**INFORME CONSOLIDADO DE LA EVALUACIÓN
DECLARACIÓN DE IMPACTO AMBIENTAL DEL PROYECTO
“IMPLEMENTACIÓN DE PLANTA ELABORADORA DE BISULFITO DE SODIO”**

N° 202508109335

Concepción, 07 de Agosto del 2025

Figura 23. Sitios arqueológicos más cercanos al AI del proyecto.

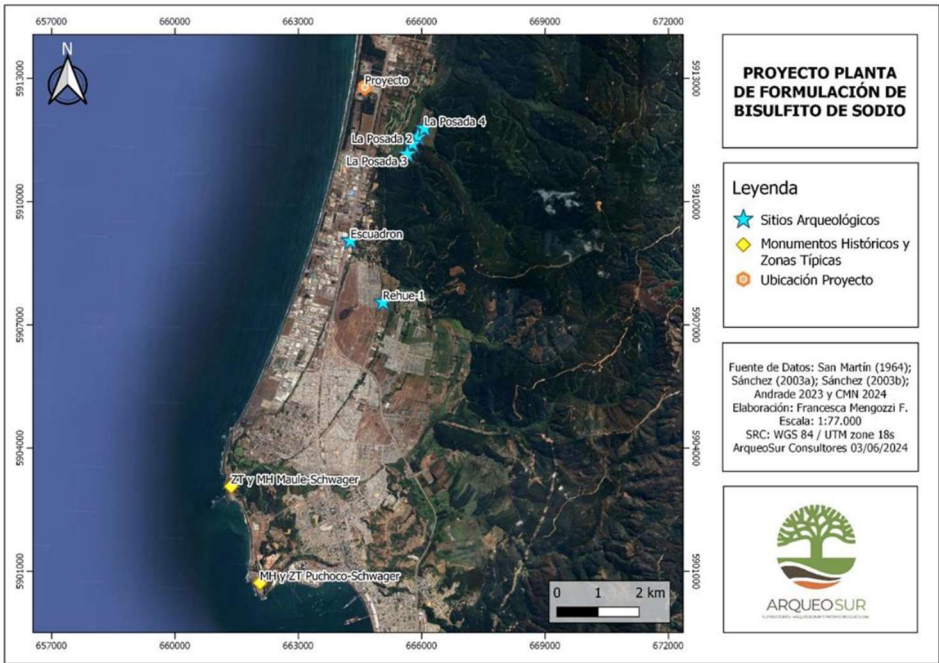
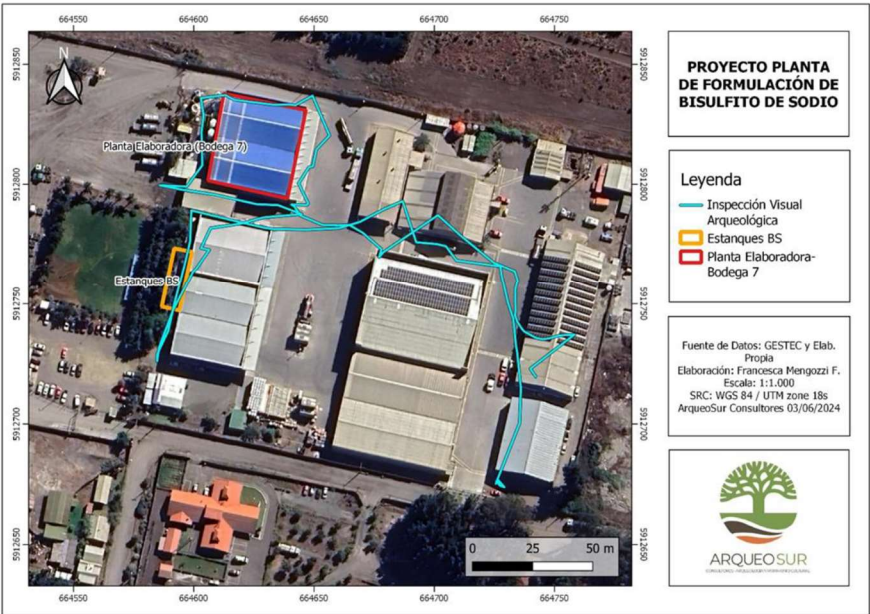
Vemos un esquema como sigue, pero no hay descripción de éste. Nos interesa que estamos en zona arqueológica a la cual se ha dado escasa importancia.

Inspección visual?

Figura 4. Diagrama del proceso de fabricación de sulfato de aluminio.

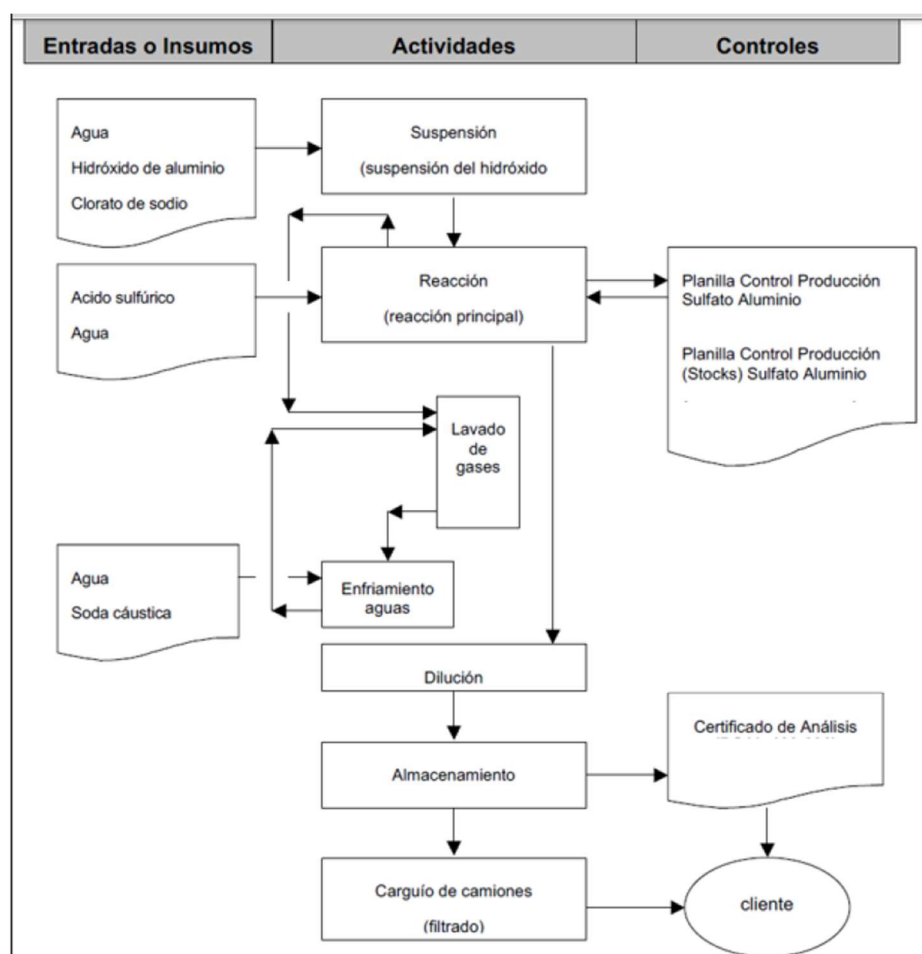
La elaboración actual de Sulfato de Aluminio es un proceso que utiliza químicos peligrosos: Ácido Sulfúrico y Clorato de Sodio en la producción y Soda Cáustica (hidróxido de Sodio) en el término del proceso, posiblemente para neutralizar ácidos volátiles que no especifica más que “lavado de gases” y enfriamiento con soda cáustica. ¿Qué gases?

Figura 5. Diagrama del proceso de fabricación de sulfato de magnesio.

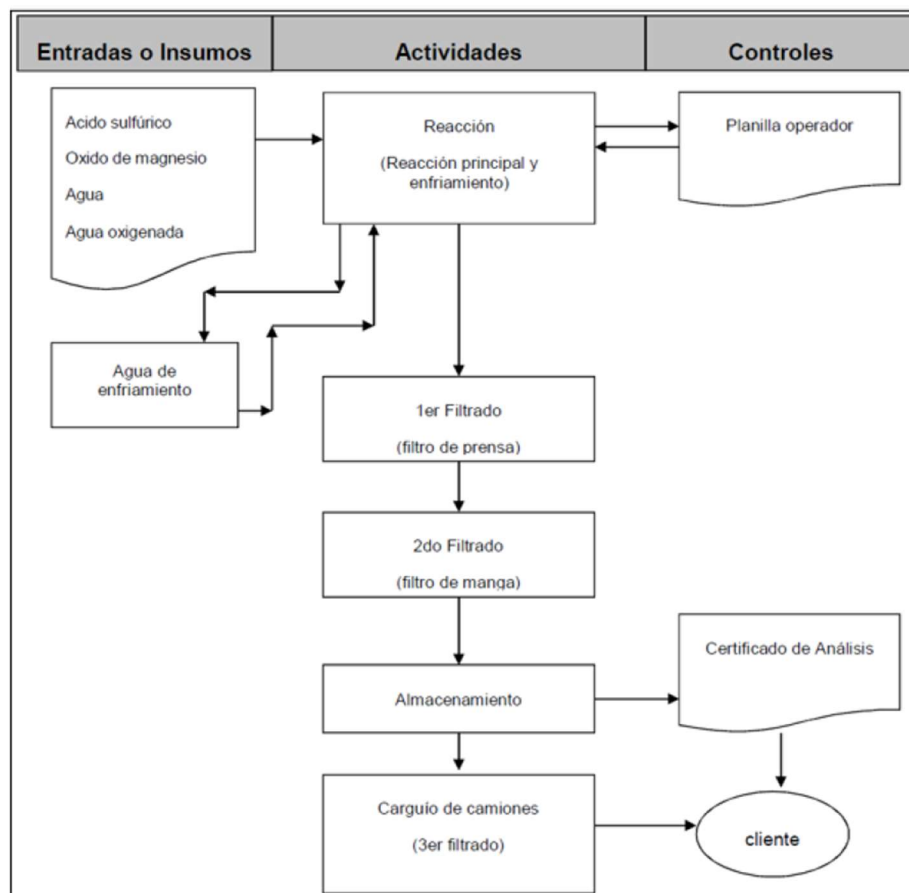
La elaboración actual de Sulfato de Magnesio es también un proceso que entre otros productos también usa Ácido Sulfúrico y peróxido de hidrógeno (agua oxigenada) en la producción y en el término del proceso realiza doble filtrado, que no describe qué filtra y cómo dispone de ello.

Llamamos la atención a estos dos procesos de producción puesto que habrá insumos químicos almacenados y en el caso del Ácido Sulfúrico, claramente es reactivo con el **Metabisulfito de Sodio** y en caso de catástrofe climática, incendio o tsunami, reaccionarán liberando gases tóxicos con grave daño humano, incluso la muerte como mostraremos.
